Mission régionale d'autorité environnementale

**Poursuite d'exploitation de l'Installation de Stockage de
Déchets non Dangereux de la Gabarre**

Commune des **Abymes (97139)**

Objet : Demande d'autorisation environnementale de poursuite d'exploitation de l'ISDnD de la Gabarre

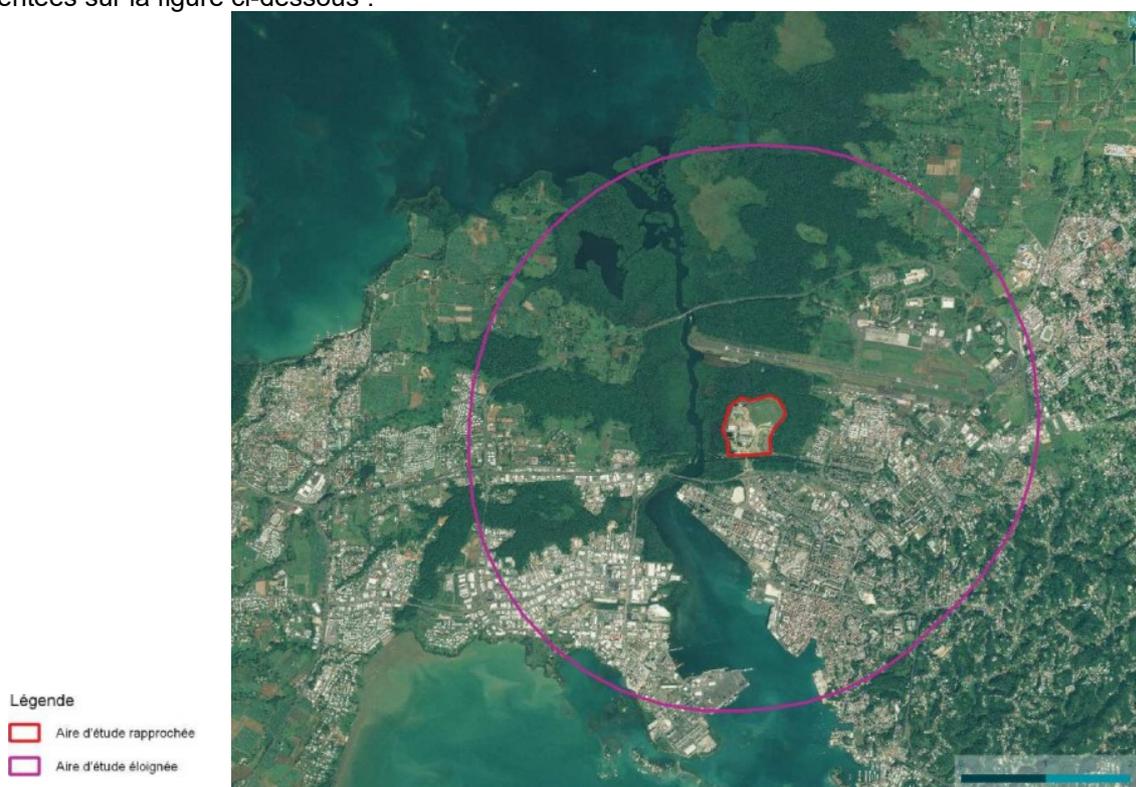
Concernant la qualité des sols au droit du projet, l'étude présente une synthèse réalisée sur la base de sondages de 2008 (Antea) par le bureau d'étude NALDEO dans le cadre d'une note environnementale pour le projet de plateforme multifilière. Il est précisé qu'une évaluation de la qualité des sols au droit du projet de création de casier a permis de détecter un certain nombre d'anomalies quant à la concentration en polluants. Les sols pollués et les sites industriels et activités de services situés dans le périmètre d'étude du projet ont été présentés.

La MRAe recommande une présentation complète des résultats d'analyses de sol ainsi qu'une carte présentant les différents points de sondage. Par ailleurs, elle rappelle que le sous-sol de la zone à exploiter constitue une barrière de sécurité passive qui ne doit pas être sollicitée pendant l'exploitation et doit permettre d'assurer à long terme la prévention de la pollution des eaux souterraines et de surface par les déchets et les lixiviats.
